Plan communal de mobilité de Genappe Fiches Phase 3
--

Fiche 03 : Réouverture de la ligne ferroviaire 141Figure 4 - Proposition de tracé de tram-train entre Nivelles et Wavre

Fiche 13 : Traversée de Bousval

Remarques et suggestions concernant le « Plan situation actuelle Régime de vitesse »

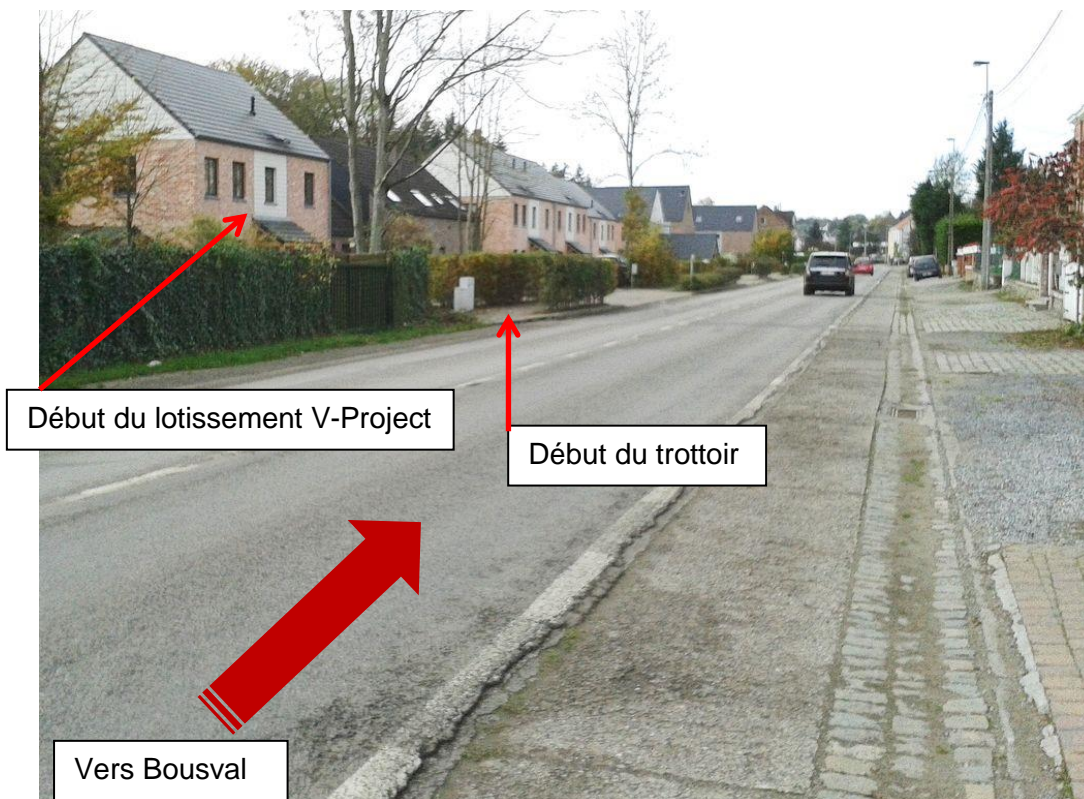
Sur la RN237 en venant de Court-St.-Etienne, les premiers points d'arrêt du bus nommés « Bousval Etang » ne se trouvent pas en vis-à-vis. En direction de Court-St-Etienne, il se situe à **60m** au-delà de son opposé.

Pour mémoire, cette situation découle :

1. De l'aménagement, depuis la rue du Château, d'un meilleur accès au pré-Ravel et à l'avenue des Combattants.
2. Du fait que, comme erronément situé sur le plan, ce point d'arrêt se trouvait alors à un endroit d'une extrême dangerosité pour les usagers. En effet, un grillage délimitant la propriété privée d'un commerce horticole n'offrait aucun espace de recul (fuite) au cas où un véhicule circulant sur la RN 237 - à un mètre des usagers - venait à dévier légèrement de sa trajectoire.

Il serait utile de corriger cette erreur et saisir l'opportunité de recommander aux autorités des aménagements additionnels de sécurité.

À titre d'exemples, un éclairage différencié et pour les usagers rejoignant le point d'arrêt en direction de Nivelles, un passage pour piétons annoncé d'une manière évidente par des panneaux A21.

Peut-être, étendre cette dernière mesure à l'ensemble des passages pour piétons en zone 70 km/h ?
